*Ministero della Transizione Ecologica*

**Commissione Tecnica di Verifica dell'Impatto Ambientale – VIA e VAS**

**Parere n. 276 del 10 giugno 2022**

<b>Progetto:</b>	<p><i>Variante ex Art. 169 Dlgs n. 163/2006</i></p> <p><i>Linea ferroviaria AV/AC Verona - Padova. Primo Lotto Funzionale Verona - bivio Vicenza (escluso Nodo di Verona Est). Varianti in recepimento alle prescrizioni nn. 22, 23, 24, 25, 28, 33, 35, 36, 37, 41, 48, 49, 50, 62, 64, 77, 108, 132, 133, 135 e 136 della Delibera CIPE n. 84/2017</i></p> <p><b>IDVIP 8167</b></p>
<b>Proponente:</b>	<p><i>Consorzio IRICAV Due</i></p>

Figura 3 – Varianti PR.22-23

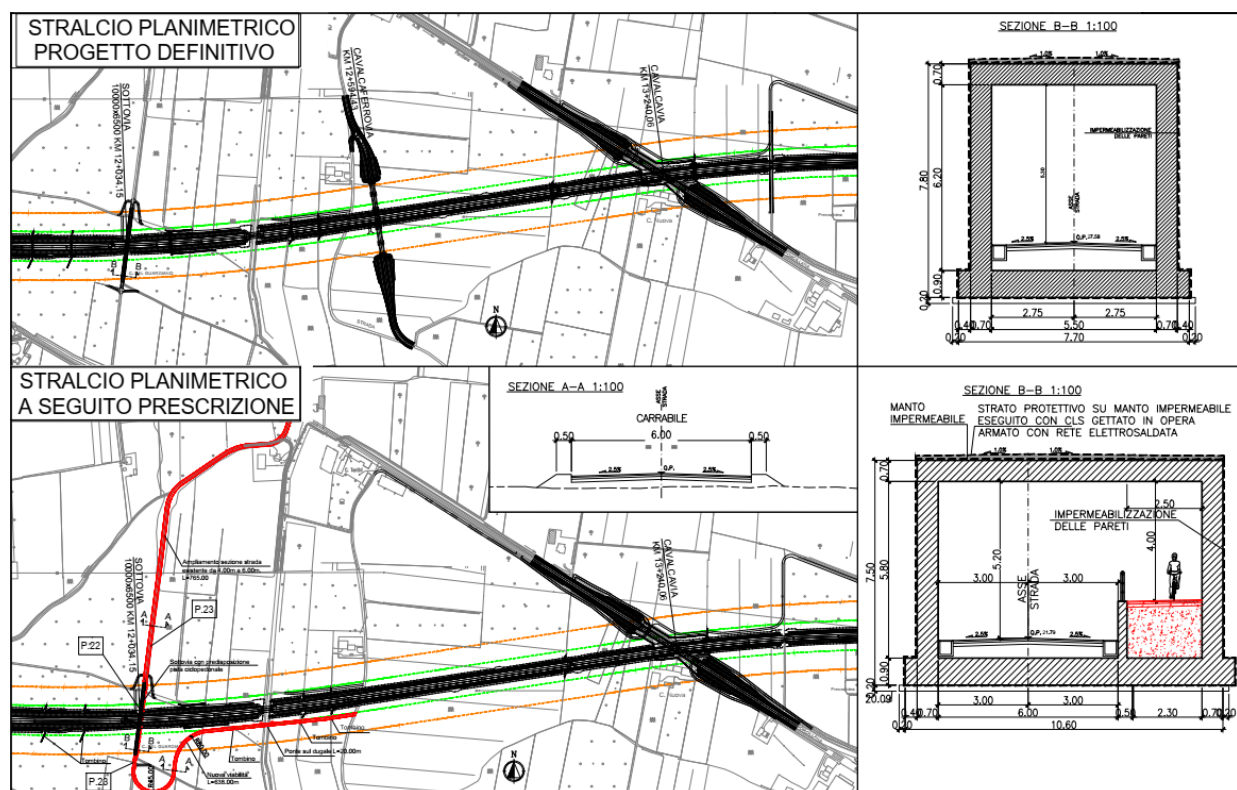
In Fig. 3 è riportato un confronto tra lo stralcio planimetrico del PD e quello delle varianti elaborate a seguito delle due prescrizioni.

Oggetto della variante è la sistemazione della strada campestre che attraversa in sottopasso la linea AV/AC in corrispondenza del Km 12+033,9. La viabilità in progetto si sovrappone, per gran parte del suo sviluppo, su una strada locale campestre esistente della quale viene adeguata la sezione alla tipologia "strada locale a destinazione d'uso particolare", avente larghezza di 6,00 m, con corsie di marcia di larghezza pari a 2,50 m e banchine laterali pavimentate da 0,50 m.

Figura 4 – Variante PR.24

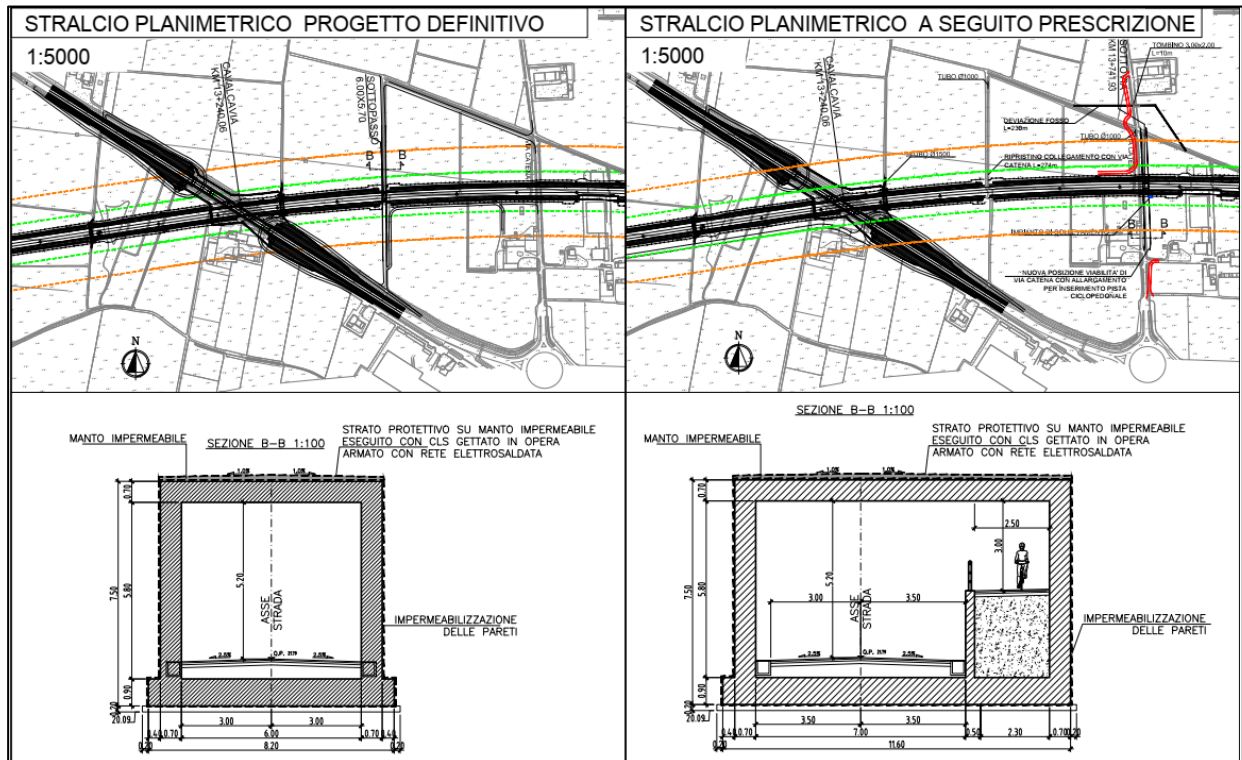
Il progetto esecutivo, pertanto, è stato sviluppato considerando l'inserimento delle opere richieste. In Fig.4 è riportato un confronto tra lo stralcio planimetrico del PD e quello della variante elaborata a seguito della prescrizione.

Data la natura di strada soggetta a traffico locale e podereale, essa è caratterizzata da una bassa velocità di progetto, ipotizzata pari a 40 km/h, tale da garantire gli standard di sicurezza adeguati.

Figura 5 – Variante PR.25

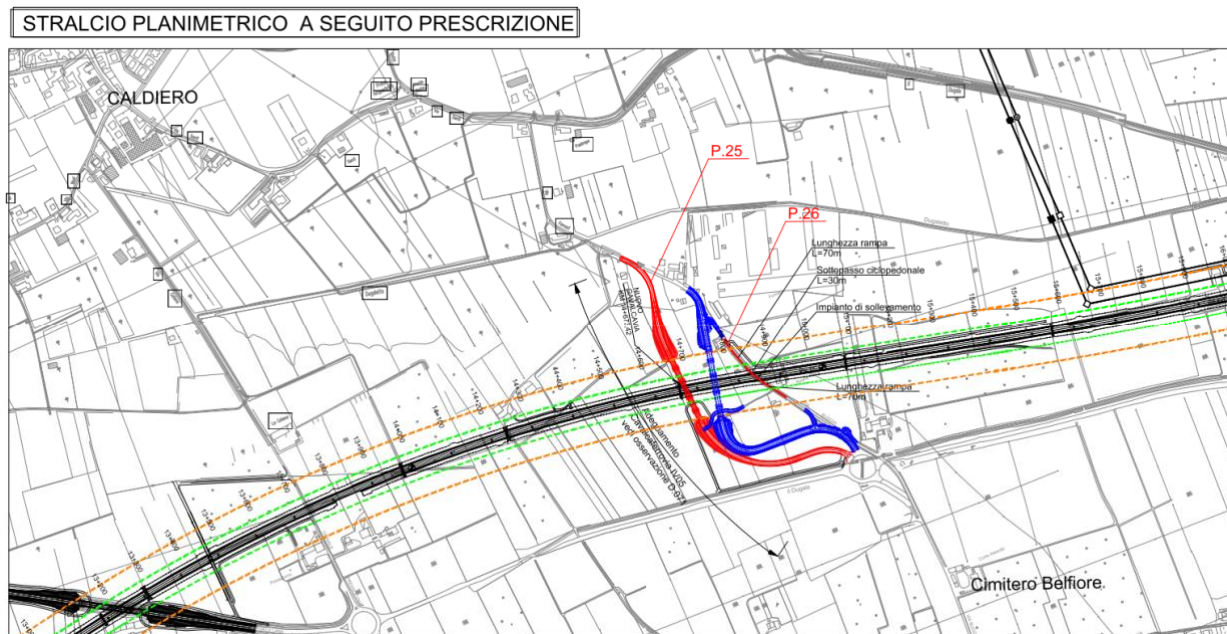
Il progetto esecutivo, pertanto, è stato sviluppato considerando l'inserimento delle opere richieste. In Fig.5 è riportato un confronto tra lo stralcio planimetrico del PD e quello della variante elaborata a seguito della prescrizione.

Figura 6 – Variante PR.28

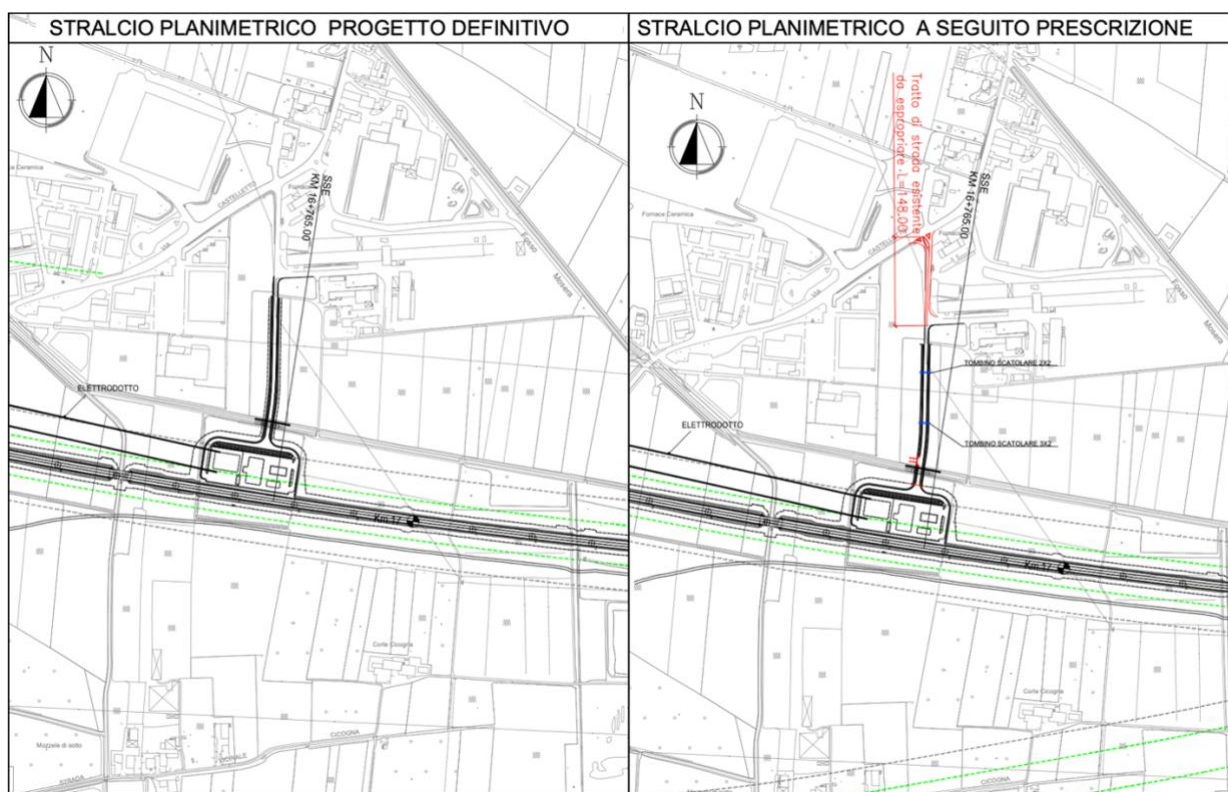
28. Nel Comune di Belfiore, prolungare la viabilità di accesso alla Sottostazione elettrica (chilometro 16+765 metri) fino all'incrocio con via Castelletto (strada provinciale 39). (Comune di Belfiore decreto giunta comunale n. 8 del 21 gennaio 2016).

Il progetto esecutivo, pertanto, è stato sviluppato considerando l'inserimento delle opere richieste. In Fig.6 è riportato un confronto tra lo stralcio planimetrico del PD e quello della variante elaborata a seguito della prescrizione.

Figura 7 – Variante PR.33

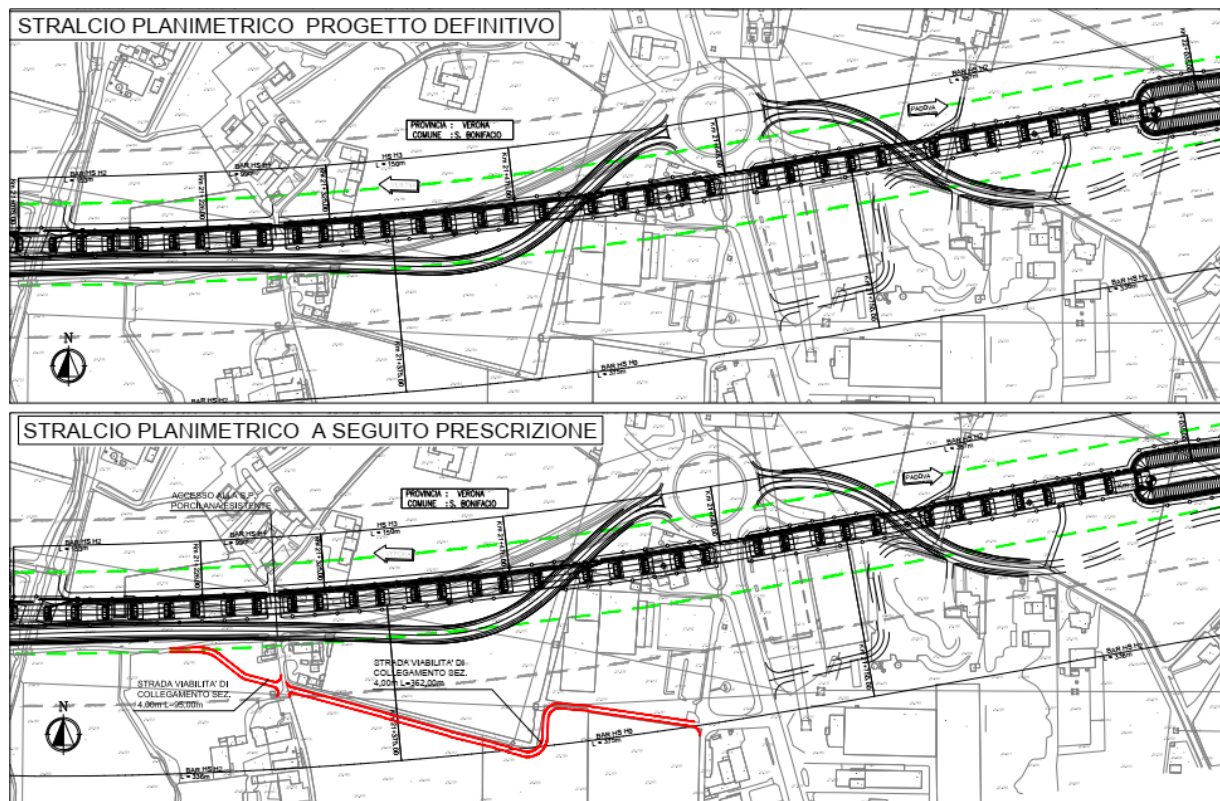
Il progetto esecutivo, pertanto, è stato sviluppato considerando l'inserimento delle opere richieste. In Fig.7 è riportato un confronto tra lo stralcio planimetrico del PD e quello della variante elaborata a seguito della prescrizione.

L'intervento in variante è relativo alla realizzazione di una strada di larghezza pari a 4 m e lunghezza pari a 495 m, che consentirà il ripristino del collegamento del borgo a sud del chilometro 21+275 con viale delle Fontanelle.

Figura 8 – Variante PR.35

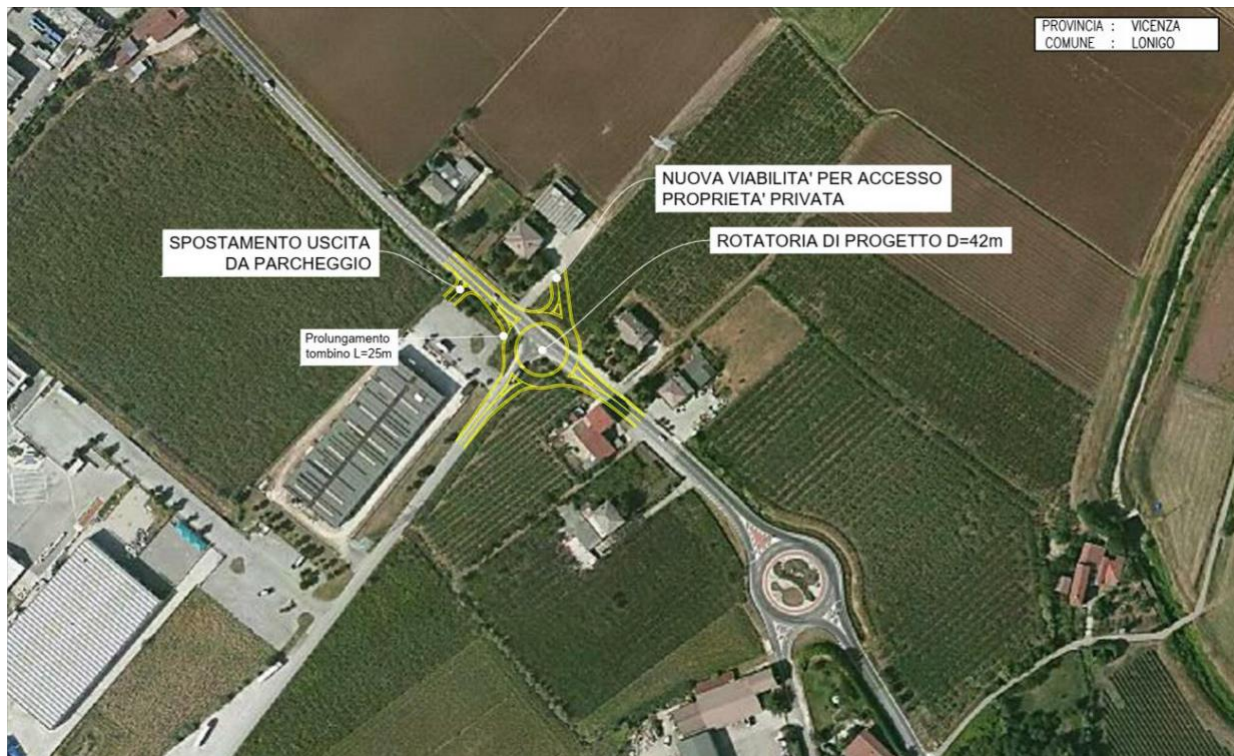
35. Nel Comune di Lonigo, provvedere alla realizzazione di una rotatoria a carattere definitivo all'intersezione tra via del Lavoro e la strada provinciale 17 Almisanesa in prossimità della linea ferroviaria (Regione Veneto deliberazione giunta regionale n. 1595 del 25 novembre 2016 n. 21\_7).

Il progetto esecutivo, pertanto, è stato sviluppato considerando l'inserimento delle opere richieste. In Fig.8 è riportato un confronto tra lo stralcio planimetrico del PD e quello della variante elaborata a seguito della prescrizione.

La variante prevede la modifica dell'intersezione esistente tra la SP17 e Via del Lavoro, consentendo un miglioramento degli aspetti legati alla sicurezza stradale, in particolare per quanto riguarda il transito dei mezzi pesanti in uscita e in ingresso dall'area commerciale e industriale.

Figura 9 – Variante PR.36

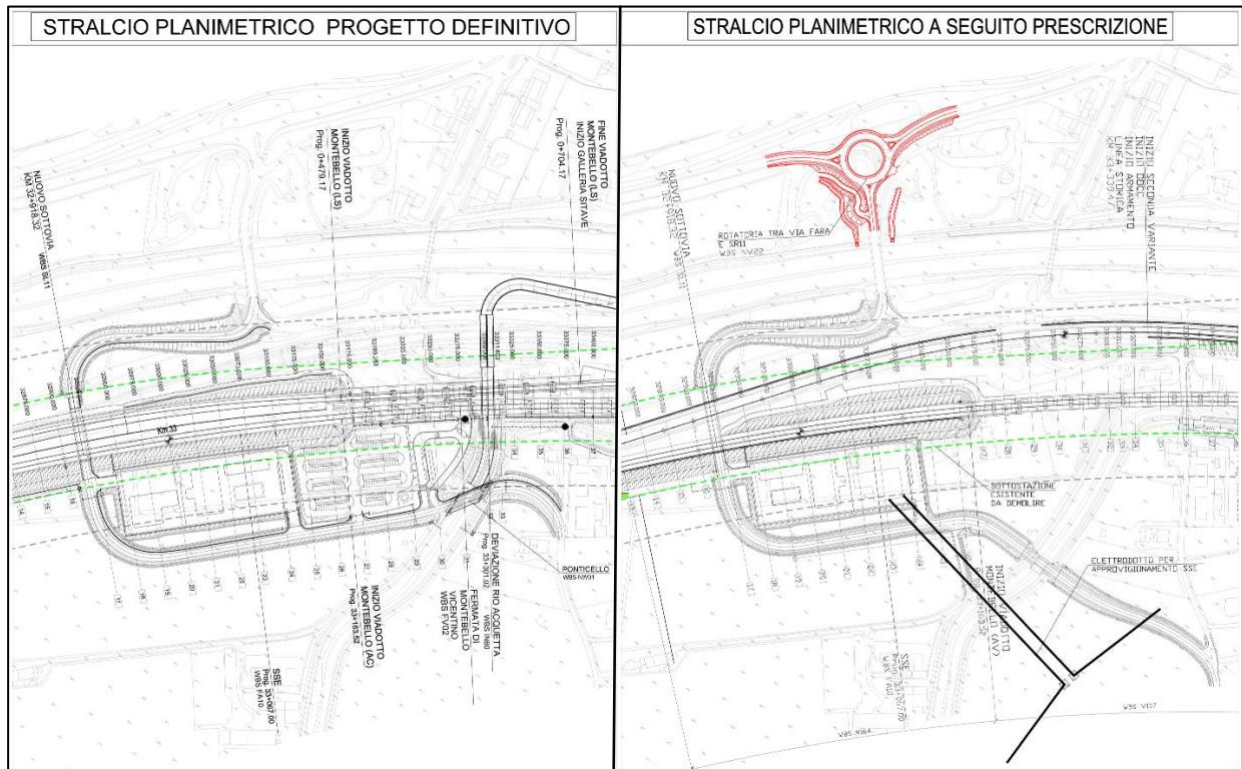
Il progetto esecutivo, pertanto, è stato sviluppato considerando l'inserimento delle opere richieste. In Fig.9 è riportato un confronto tra lo stralcio planimetrico del PD e quello della variante elaborata a seguito della prescrizione.

- SR 11 lato sud-ovest: con l'obiettivo di incrementare la deflessione planimetrica in corrispondenza dell'attraversamento del nodo, il tracciato esistente della Regionale devia verso sud-est con una curva planimetrica di raggio pari a 125 m. Le piste monodirezionali di ingresso/uscita hanno raggi minimi rispettivamente pari a 35 m e 25 m. La carreggiata di progetto è conforme alla categoria C2 in ambito extraurbano costituita da due corsie, ciascuna di larghezza

- SR 11 lato sud-ovest: con il medesimo obiettivo del ramo opposto della strada regionale, anche in questo caso il tratto di attestazione viene deviato verso sud-ovest, con una curva planimetrica di raggio pari a 150 m. La carreggiata di progetto del tratto corrisponde anche in questo caso ad una piattaforma di categoria C2.
- Via Fara: per equidistanziare le attestazioni principali lungo il perimetro dell'anello la strada comunale viene modificata a partire dal sovrappasso dell'A4, mantenendo il medesimo asse di rettilineo del manufatto di scavalco. Pertanto l'attestazione sull'anello è leggermente spostata verso Ovest rispetto alla rampa esistente di approccio all'incrocio. La carreggiata è conforme alla categoria E in ambito urbano. Dal punto di vista altimetrico la nuova rotonda è orizzontale a quota 54.8 m s.m. L'anello presenta una pendenza trasversale verso l'esterno pari al 2.5%.

Figura 10 – Variante PR.37

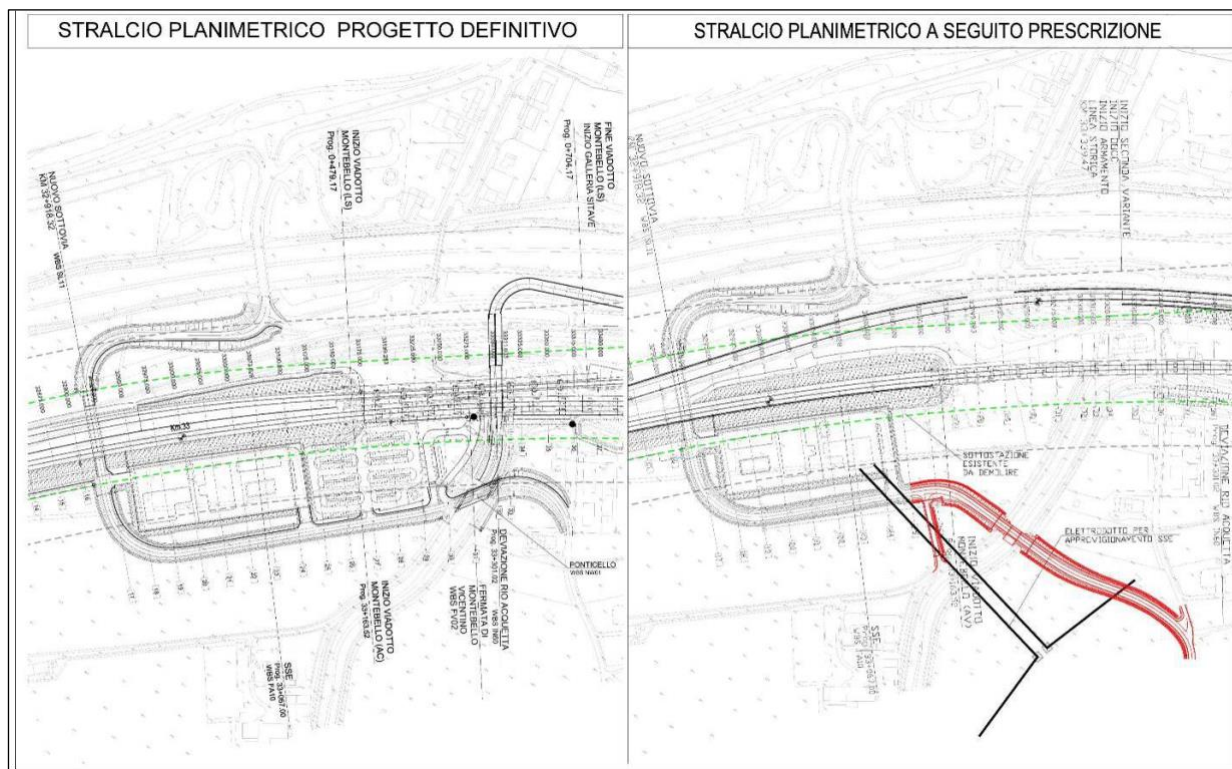
Il progetto esecutivo, pertanto, è stato sviluppato considerando l'inserimento delle opere richieste. In Fig.10 è riportato un confronto tra lo stralcio planimetrico del PD e quello della variante elaborata a seguito della prescrizione.

Nell'ambito della Conferenza dei Servizi sul PD gli Enti locali hanno chiesto che l'adeguamento della strada comunale venisse modificato nel tratto terminale sud di innesto sulla viabilità esistente (oggetto della presente variante) e, contestualmente, venisse adeguata l'attuale intersezione terminale a nord sulla SR11, sostituendo l'incrocio esistente a T con una nuova rotatoria, oggetto di specifica variante (D.076).

Figura 11 – Variante PR.41

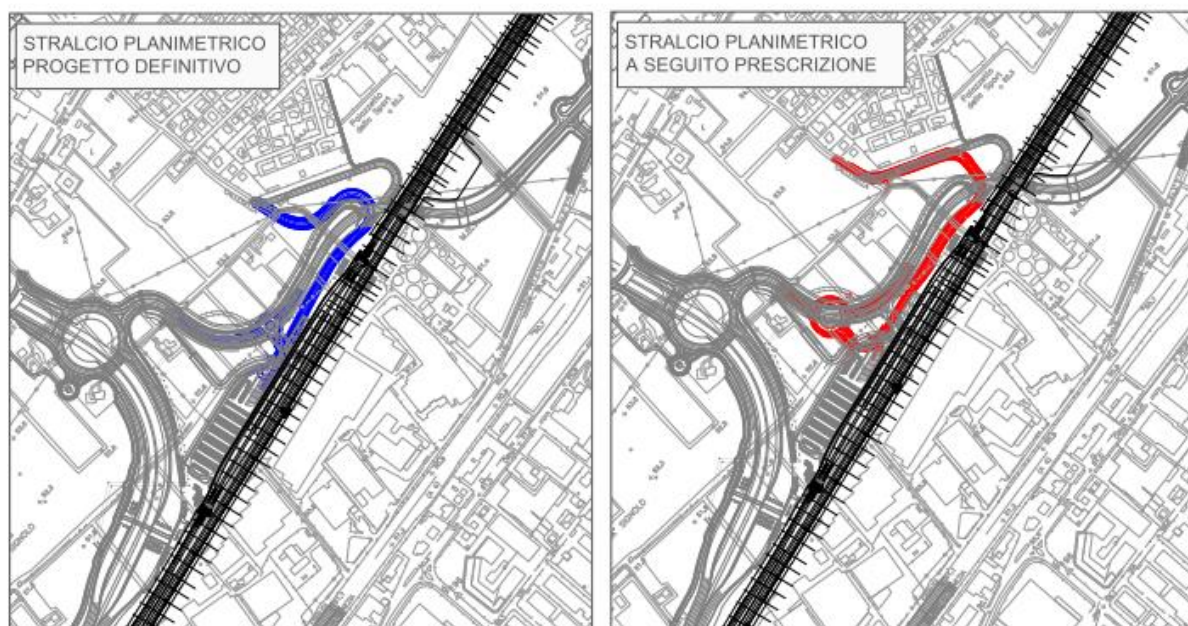
*41. In Provincia di Vicenza, realizzare a carattere definitivo la rotatoria prevista in prossimità della stazione di Montecchio Maggiore ed interferente con la strada di collegamento al nuovo casello autostradale, di diametro ed in posizione idonea al flusso veicolare leggero e pesante che transiterà a seguito dell'apertura della nuova viabilità. La conformazione della rotatoria dovrà essere valutata anche al fine di consentire il transito dei trasporti eccezionali. (Regione Veneto protocollo 114151/71.001.003 del 23 marzo 2016, Provincia di Vicenza protocollo 2633 del 15 gennaio 2016, Società autostrada Brescia-Padova S.p.A. protocollo 4285/16ArCa/SeM del 16 marzo 2016).*

Il progetto esecutivo, pertanto, è stato sviluppato considerando l'inserimento delle opere richieste. In Fig.11 è riportato un confronto tra lo stralcio planimetrico del PD e quello della variante elaborata a seguito della prescrizione.

Le modifiche oggetto di variante consistono nella realizzazione di una rotonda per la viabilità di accesso alla nuova stazione di Montecchio Maggiore, nell'ambito della Progettazione Definitiva della Linea AV/AC Verona Padova, 1° lotto funzionale Verona – Bivio Vicenza.
